VYSVĚTLENÍ ZADÁVACÍ DOKUMENTACE Č. 9

PŘÍSTAVBA A REKONSTRUKCE DSP KRALOVICE

O15/D 3

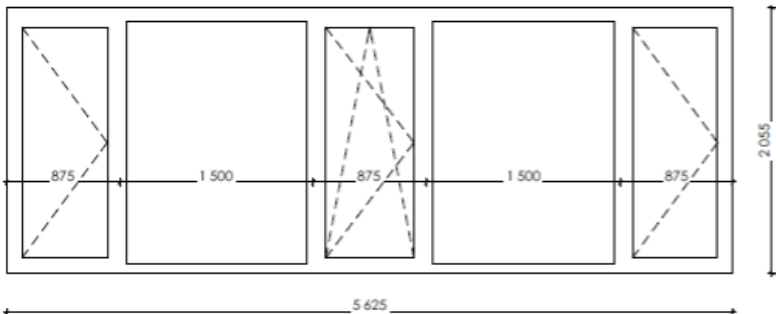
Dotaz č. 1: Předokenní zábradlí je dle D.1.1.C.3.3 Seznam oken navrženo pro okenní sestavu O15/D (v celkovém počtu 3 kusy). Daná sestava obsahuje 3 otevíravé okenní prvky cca 875x2 055 mm. Dodávka předokenního zábradlí OS02 je požadována v počtu 6 kusů. Zábradlí tedy nebude na všech 9 prvcích, ale např. pouze na krajních? Tento údaj ve specifikaci není zmíněn, prosím proto o vysvětlení.

Sestava O16/D je kótována 1 125x2 055 mm, předokenní zábradlí OS01 je o rozměrech 980x350 mm. Zábradlí tedy nebude na plnou šířku okna?

OS01 je v pořádku – 1 125mm je šířka stavebního otvoru. Skleněné zábradlí je systémové řešení dodavatele okna. Přesný rozměr musí být dodán na základě zaměření a systémového řešení.

OS02 má být 9ks. Doplněno do ZL5
